Références : DREAL/2026D/7369
Code AIOT : 0005201743

Rapport de l'Inspection des installations classées

Visite d'inspection du 29/05/2026

INERTAM SAS

N° 2 **:** Suivi piézométrique

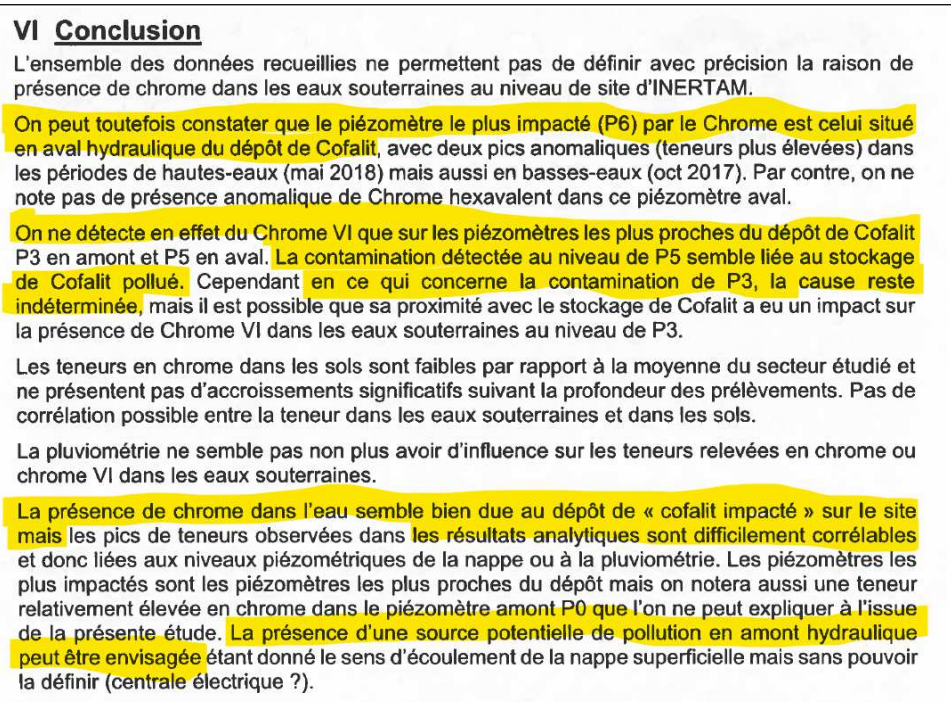
De nouvelles anomalies concernant les concentrations en Cr et Cr VI ont été observées sur les analyses piézométriques d'avril (Pz5 Cr et Cr VI) et mai 2026 (Pz6 [Cr]= 89,4 µg/L).

L'exploitant indique ne pas avoir pris de mesure supplémentaire concernant le stockage COFALIT pollué ou la surveillance de la nappe.

Il n'a pas informé l'inspection des installations classées de ces anomalies contrairement à ce qui avait été demandé en 2023.

De plus, pour justifier son absence d'action, l'exploitant a de nouveau transmis par mail du 01/06/2026, l'étude hydrogéologique de 2019 réalisée par Aquitaine Environnement.

Après lecture attentive de l'étude, bien que les données recueillies ne semblent pas permettre de définir avec précision la raison de la présence de chrome dans les eaux souterraines, la conclusion (remise ci-après) stipule bien que « *la présence de chrome dans l'eau semble bien due au dépôt de COFALIT impacté sur le site* » sans que cela n'exclue, par ailleurs, la présence d'une autre source de chrome, en amont.

Dans la continuité des constats précédents, l'exploitant procède à l'évacuation du stock de « COFALIT pollué » sous 3 mois. Dans l'attente, il déplace le stock de « COFALIT pollué » sur une plateforme étanche et à l'abri des intempéries.

- Immédiatement : Poursuivre la surveillance renforcée de la nappe (mensuelle pour Pz0 à Pz4 et bi-mensuelle pour Pz5 et Pz6). Cette surveillance doit également se poursuivre après l'évacuation des déchets contaminés de COFALIT pour s'assurer de l'évolution de la pollution ;
- Immédiatement : Informer l'inspection dès l'identification d'une anomalie sur les campagnes de surveillance réalisées
